## 工事名:むつ総合病院新病棟建設事業 I 期工事(病棟建設工事)

No.	質問項目 (図面番号、書類の名称、ページ番号)	質問の要旨	質問の内容	回答
1	営繕工事における労働者確保に要する共通費の実績変更の運用基準 (試行)	地域外からの労働者確保について	営繕工事における労働者確保に要する共通費の実績変更の運用基準 (試行) において、「地域外からの労働者確保が必要になる場合」とありますが、この「地域外」の「地域」はどこを指しますでしょうか。御指し願います。 ※契約内容説明書P5においては、「遠隔地」の定義をご教示願います。	「地域」とは、下北地域5市町村及び横浜町、野辺地町、六ヶ所村を指します。契約内容説明書における「遠隔地」は、基本的に「地域外」を想定しております。
2	入札説明書P.14 工事内容等 ④工事期間	実工期について	実工期36ヶ月とありますが、実施設計段階で検討された36ヶ月(冬期3ヶ月×2シーズン=6ヶ月休工)の根拠となる工程を参考にお示し頂けませんでしょうか。	(後日回答予定)
3	入札説明書P.10 7-2 技術提案書の記載内容に関する補足事項 ④技術提案	工程表の添付について	「余裕期間を考慮した全体工程表を添付すること。」と記載ありますが、技術提案書 様式1-4の提出枚数「A3判片面3枚以内」以外に、全体工程表を添付して提出するとの理解でよろしいでしょうか。また、添付する全体工程表の枚数に上限はありますか。	技術提案書 様式1-4のほかに「余裕期間を考慮した全体工程表」を添付願います。添付の工程表に枚数の上限は設けておりませんが、工程の全体像を把握し易く、かつ余裕期間の長さや竣工時期、無理のない工程かどうか等、評価上の要点を分かり易くまとめてください。
4	入札説明書P.10 7-2 技術提案書の記載内容に関する補足事項 ④技術提案 実施設計概要版P13	工程表について	実施設計概要版のP13事業スケジュールに記載の標準工程には、「冬期休工(3カ月×2年分)を含む。」とありますが、今回提出する実施工程表にも、同様に(3カ月×2年分)の休工を含むと考えて宜しいでしょうか。	実施設計(概要版)の事業スケジュールは、あくまでも標準工程での事業スケジュールを記載したものであり、必ずしも冬期休工(3カ月×2年分)を含む必要はありません。気候条件等を勘案し、施工にあたり無理のない工程をご提案ください。

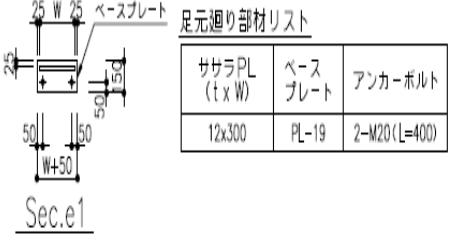
10	様式10 入札書 様式11 委任状 様式12 工事費内訳書	押印印鑑について	当社は、「令和6・7年度 指名競争入札参加資格審査」にて弊社代表取締役社長から東北支店長への委任状を提出しており、資格者名簿にも東北支店長名にて登録を受けております。 そのため「様式11委任状」には、委任者を弊社東北支店長、委任代理人には、入札当日に入札室に入って実際に対応する者を代理人として登録するとの理解でよろしいでしょうか。	お見込みのとおりです。
11	山留・構台計画図（1） C-030 ボーリング柱状図 S-019,020	地下水の放流先	参考資料で頂いている山留計画では、SMWの止水壁にて計画されておりますが、今回の地層を柱状図から見る限り不透水層が無いようで、床付け盤からの大量の湧水が懸念されます。ディープウェル等の設置が必要と思われそうですが、近くの水路に放流と考えてよろしいでしょうか。不可の場合、地下水の放流先について御指示願います。	(後日回答予定)
12	同上	地下水排水処理費	上記に伴い排水先が下水使用費を伴う場合、水量の算定が不明確になります。処理費については別途協議の上、精算とさせて頂きたいのですが如何でしょうか。	(後日回答予定)

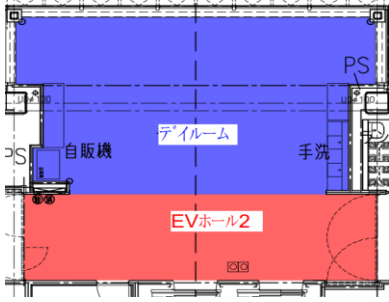
No.	質問項目 (図面番号、書類の名称、ページ番号)	質問の要旨	質問の内容	回答
71	意匠図 A特-010	該当範囲の確認	建築工事特記仕様書(8).20エント及び、その他工事①フリーアクセスフロアにおいて、所定荷重が3000Nと5000Nそれぞれに○が付いていますが、該当する部屋の記載がありません。仕上材が帯電防止タイルの箇所を5000N、タイルパットの箇所を3000Nと考えてよろしいでしょうか。	(後日回答予定)
72	意匠図 A-001	仕様の確認	仕上表特記凡例表【特記事項】において、金属製材料は特記無き限りスチール製と記載があります。仕上は特記無き限りSOP塗装が必要と考えてよろしいでしょうか。	(後日回答予定)
73	意匠図 A-001	仕様の確認	仕上特記凡例表【材料記号】その他において、不燃突板練付合板(青森ハイ)の記載がありますが、OSUC塗装が必要と考えてよろしいでしょうか。	(後日回答予定)
74	意匠図 A-001	仕様の確認	仕上特記凡例表【材料記号】その他において、天井ルバー(1)と(2)の記載がありますが、それぞれの仕様を御指示いただけますでしょうか。	(後日回答予定)
75	意匠図 A-047~063、160	仕様の確認	平面詳細図にOG940等の記載がありますが、平面詳細図凡例一覧に記載がありません。部分詳細図(11)11-05自動ドアカートと考えてよろしいでしょうか。	(後日回答予定)
76	意匠図 A-56	仕様の確認	病棟廊下等について、曲面壁の下地ボードはFGボードt6+6が必要と考えてよろしいでしょうか。	(後日回答予定)
77	意匠図 A-073、150	仕様の確認	アメニティモール詳細図において、各仕上取合部床見切(D-1-15)設置の記載がありますが、部分詳細図(1)にD-1-15の記載がありません。部分詳細図(1)1-09に読み替えると考えてよろしいでしょうか。	(後日回答予定)
78	意匠図 A-064、160	仕様の確認	部分詳細図(11)11-09 小便器手摺において、傘掛け金物の仕様が不明です。A-064図 多目的WC備品仕様のフック(TOTO YKH21R)と同仕様と考えてよろしいでしょうか。	(後日回答予定)

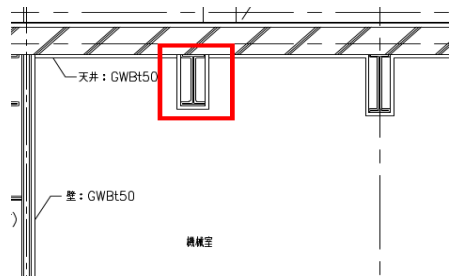
No.	質問項目 (図面番号、書類の名称、ページ番号)	質問の要旨	質問の内容	回答
109	意匠図 A-001、002	MB(木ブロック)について	MB(木ブロック)について詳細図参照(検討中)とあり、詳細図が見当らず見積できません。詳細を御指示いただけますでしょうか。	(後日回答予定)
110	意匠図 A-001、096	天井ルーバー(1)天井ルーバー(2)について	天井ルーバー(1)、天井ルーバー(2)について詳細図参照(作成中)とありますが、詳細図が見当らず見積できません。詳細を御指示いただけますでしょうか。	(後日回答予定)
111	意匠図 A-001	該当範囲の確認	仕上特記凡列表【内部材料下地】において、天井下地C6(LGS+FK(1))の記載がありますが、内部仕上表天井下地に記載がありません。該当無しと考えてよろしいでしょうか。	(後日回答予定)
112	意匠図 A-151	仕様の確認	部分詳細図(2)2-08石巾木において、H寸法の記載がありません。H100程度と考えてよろしいでしょうか。	(後日回答予定)
113	意匠図 A-050、152	仕様の確認	部分詳細図(3)3-00壁種凡列表の特記事項において、7.汚物処理室はGB-St12.5を使用するとの記載がありますが、1階汚物室1・2と汚物室についても、GB-St12.5を使用すると考えてよろしいでしょうか。	(後日回答予定)
114	意匠図 A-159	仕様の確認	部分詳細図(10)10-13靴拭きマットにおいて、マット下に排水目皿の記載がありますが、仕様の記載がありません。SUS304 φ100程度と考えてよろしいでしょうか。	(後日回答予定)
115	意匠図 A-010、094	要否の確認	天井伏図凡例に天井点検口(スリ目地タイプ)450角 300個の記載がありますが、部分詳細図(6)天井点検口数量表では1657個となっております。部分詳細図を正とし、1657個と考えてよろしいでしょうか。	(後日回答予定)
116	意匠図 A-002	収まりの確認	地下1階大風除室で、内部仕上表壁に石貼の記載がありますが、部分詳細図に記載がありません。収まりは乾式工法とし、堅地(St □-125×125×3.2@800)、胴縁(C-60×30×10×2.3@650)程度が必要と考えてよろしいでしょうか。	(後日回答予定)

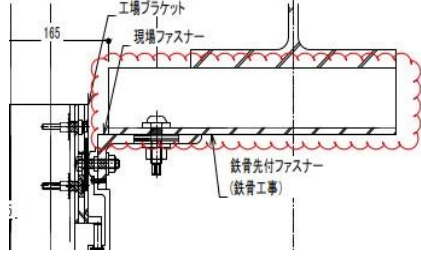
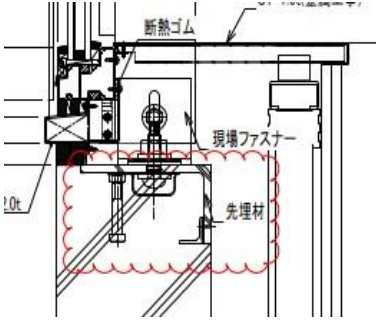
170	意匠図 A-129	仕様の確認	LSD-1Eにおいて、姿図欄左側の姿図に小窓の表記がありますが、ガラス欄にガラスがありません。姿図を正とし、T5(飛散防止フィルム)を見込んでよろしいでしょうか。	(後日回答予定)

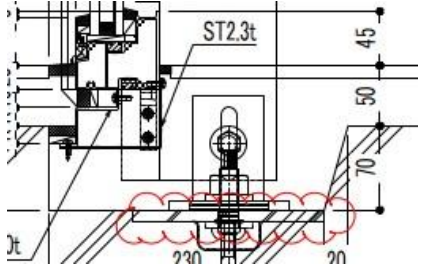
177	意匠図 A-240	仕様の確認	SSDOP-A・Bにおいて、仕様欄に覗き窓付とありますが、ガラスの仕様の記載がありません。ポートガラスt5 200×200程度と考えてよろしいでしょうか。御指示下さい。	(後日回答予定)

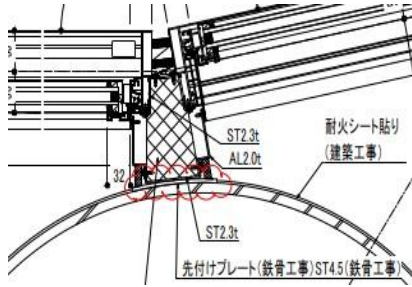
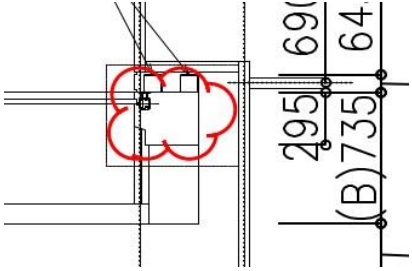
No.	質問項目 (図面番号、書類の名称、ページ番号)	質問の要旨	質問の内容	回 答
178	意匠図 A-240、245	仕様の確認	SSDOP-Cにおいて、仕様欄に記載がありませんが、展開図より覗き窓付(フロントガラスt5 200×200程度)と考えてよろしいでしょうか。	(後日回答予定)
179	意匠図 A-135、119	仕様の確認	ACW-1において、建具表と建具詳細図(AW) (1)でガラスとなっております。建具表を正と考えてよろしいでしょうか。 ・建具表(正) ・・・Low-E8+A12+EC8、 Low-E6+A12+EC6 ・建具詳細図(AW) (1) (誤) ・・・Low-E6+A12+FL8、 Low-E6+A12+FL6	(後日回答予定)
180	意匠図 A-136、122	該当範囲の確認	建具詳細図(AW) (2)において、AW-18とありますが、AW-18は防火設備ではなく、また、コーナー部が防火ガラスとなる建具が無い為、AW-18詳細図に該当する建具は無しと考えてよろしいでしょうか。該当する建具がありましたら御指示下さい。	(後日回答予定)
181	意匠図 A-136	該当範囲の確認	建具詳細図(AW) (2)において、ACW-3とありますが、建具表にACW-3がありません。取付位置より、ACW-2の詳細図と考えてよろしいでしょうか。	(後日回答予定)
182	意匠図 A-136、119	仕様の確認	上記質疑に関連して、ACW-2において、建具表と建具詳細図(AW) (2)でガラスとなっております。建具表を正と考えてよろしいでしょうか。御指示下さい。 ・建具表(正) ・・・全てLow-E8+A12+FL8 ・建具詳細図(AW) (2) (誤) ・・・片引・欄間:Low-E6+A12+FL6 その他:Low-E8+A12+FL8	(後日回答予定)

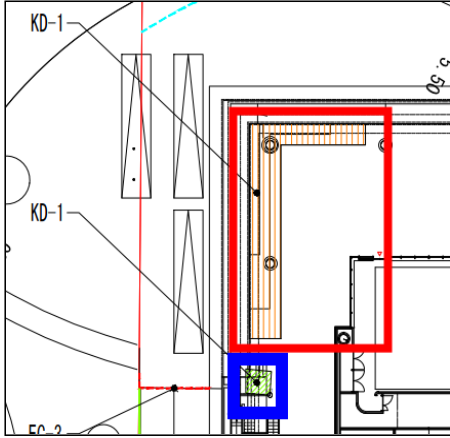
No.	質問項目 (図面番号、書類の名称、ページ番号)	質問の要旨	質問の内容	回答
215	意匠図 A-148、149、129～132	仕様の確認	LHD・LSDの仕上について、建具表はSOPですが、建具詳細図(LHD)(1)(2)では焼付塗装となっております。建具表を正と考えてよろしいでしょうか。	(後日回答予定)
216	意匠図 A-182、183、126、119	該当範囲の確認	以下の建具において、建具表備考欄に衝突防止マークの記載がありますが、サインプランには記載がありません。建具表備考欄を正とし、衝突防止マークを見込んでよろしいでしょうか。 ・SSD-1～4・7・8・11・12・14・15	(後日回答予定)
217	-	仕様の確認	外部ステンレス製建具の性能値(耐風圧性、気密性、水密性)が不明です。外部AWの性能値と同等と考えてよろしいでしょうか。	(後日回答予定)
218	意匠図 A-111	該当範囲の確認	建具共通事項 一般共通事項 1)共通事項 7にて、防音建具は建具枠及び壁の隙間をモルタル詰め、もしくはロックールで充填するとありますが、建具表備考欄にロックール充填、もしくはウレタン充填と記載のある建具が該当すると考えてよろしいでしょうか。	(後日回答予定)
219	意匠図 A特-012-25	①製造所・製品リスト 発熱ガラス・曲面ガラス	特記仕様書で曲面ガラスの記載ありますが、使用箇所が不明です。該当なしでよろしいでしょうか。使用箇所ありましたら御指示ください。	(後日回答予定)
220	意匠図 A-028 構造図 G-011 図	外 構造 B1F柱躯体、サビースタド柱躯体	B1F立面図にて0W-9コンクリート小たたき、サビースタド柱巻のコンクリートとの表記がありますが、コンクリート躯体要領(コンクリート厚、配筋、高さなど)を御指示ください。	(後日回答予定)
221	意匠図 A-021、022、135 構造図 S-035、042	ACW-1部分鉄骨柱、中間梁(ファサ-受け)鉄骨	ACW部分の間柱、中間梁は構造図ではa材およびb材としてH鋼と表記されていますが、意匠図では円型鉄骨柱および中間梁(ファサ-受け)円型鉄骨はR加工(A-135詳細図)で表記されています。構造図を正としてよろしいでしょうか。	(後日回答予定)

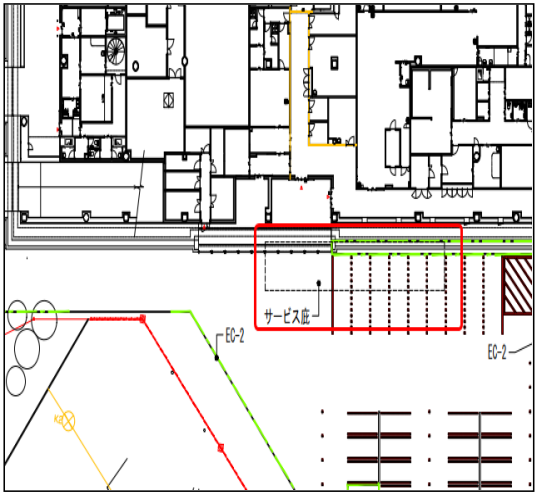
No.	質問項目 (図面番号、書類の名称、ページ番号)	質問の要旨	質問の内容	回 答
230	外構図 G-004	要否の確認	外構平面図(施設)平面について、駐車場に車止めが確認出来ませんが、除雪を鑑み不要と考えてよろしいでしょうか。必要な場合は詳細図、範囲図等で仕様と設置範囲を御指示願います。	(後日回答予定)
231	外構図 G-001、005	仕様の確認	樹名札の品番が下記の様にくい違います。外構平面図を正と考えてよろしいでしょうか。 ・外構特記仕様 樹名札・・・檜円小/黒同等  ・外構平面図(植栽) 落葉高木リスト下 特記・・・(角小FH-12)黒/解説QRコード同等	(後日回答予定)
232	外構図 G-001	要否の確認	植栽地の試験について、「湧水・排水不良などの問題が確認された場合には、透水性雨水排水設備(暗渠、排水層、縦穴排水、DOパイプなど)による適切な対策を講じること」と記載がありますが、透水性雨水排水設備が必要となった際は、設計変更協議対象と考えてよろしいでしょうか。	(後日回答予定)
233	外構図 G-001	要否の確認	幹巻について、幹巻き用テープの記載がありますが、詳細図がありません。カシヨ:根まき・幹まきテープ(両耳織りタイプ)同等と考えてよろしいでしょうか。	(後日回答予定)

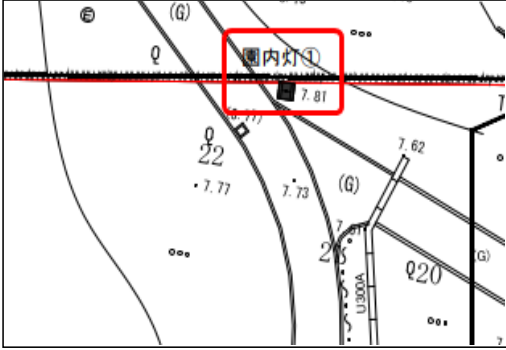
No.	質問項目 (図面番号、書類の名称、ページ番号)	質問の要旨	質問の内容	回答
241	外構図 G-011	該当範囲の確認	<p>外構詳細図(6)について、サービスヤード底詳細図 断面図 上部に「ロータリ-庇:3500 大庇:3950 ロータリ-庇:1500 大庇:3050」と記載されていますが、下図 赤枠範囲のサービスヤード 庇1ヶ所のみと考えてよろしいでしょうか。他、庇が必要になる場合は設置範囲の詳細を御指示下さい。</p> 	(後日回答予定)
242	意匠図 A-039	仕様の確認	<p>矩計図(8)について、R10通 通路にプランター植栽がありますが、仕様が記載されていません。別途病院様所掌(1期工事対象外)と考えてよろしいでしょうか。</p>	(後日回答予定)
